**Avis délibéré de la mission régionale d'autorité
environnementale de Bretagne sur le projet
d'aménagement d'un terrain d'accueil des gens
du voyage à Plouay (56)**

n° MRAe : 2022-010232

Emplacement des sites de compensations (source GéoBretagne)

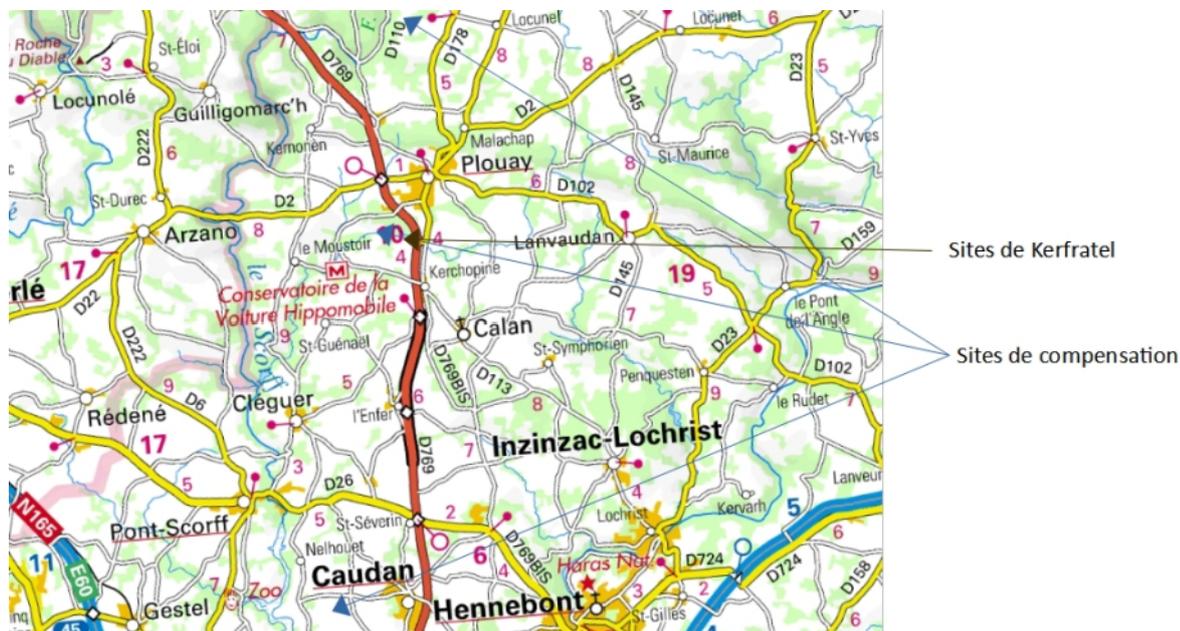
En vue d'évaluer les compensations à réaliser au regard du défrichement, une concertation a été réalisée avec l'Office national des forêts et la direction départementale des territoires et de la mer du Morbihan. Elle a amené le porteur de projet à tripler les surfaces compensées par rapport à celles défrichées, soit 2,28 ha, réalisées sous la forme de boisement et d'amélioration sylvicole. Trois sites ont été retenus (site de la chapelle Saint-Sauveur et site rives du Scorff à Plouay, et un site à Caudan). Leur surface totale s'élève à 1,38 ha. Lorient Agglomération est encore à la recherche des surfaces manquantes au dispositif. **L'analyse ne montre pas en quoi les opérations prévues compenseront le défrichement du site de Kerfratel, notamment du point de vue des fonctionnalités impactées.** Pour le choix du ou des futurs sites et leur aménagement, il convient de prévoir des dispositions environnementales permettant d'assurer l'absence d'effet sur la biodiversité, regroupées par exemple dans un cahier des charges environnemental (évitement des zones humides et des sites remarquables type Natura 2000, etc.).

L'Ae recommande de compléter les mesures de compensation du défrichement, de montrer qu'elles compensent effectivement les fonctionnalités écologiques perdues et qu'elles n'ont pas d'incidences négatives sur l'environnement.

Le site « rives du Scorff », d'une surface de 0,34 ha, est situé en zone Natura 2000⁴, sans qu'y soient observés des habitats d'intérêt communautaire, ni aucune espèce remarquable au sens de la directive habitat⁵. **Il convient d'étudier si ce site est susceptible de présenter un intérêt pour la zone Natura 2000, auquel cas son boisement et son exploitation forestière auraient un impact négatif pour la biodiversité.**
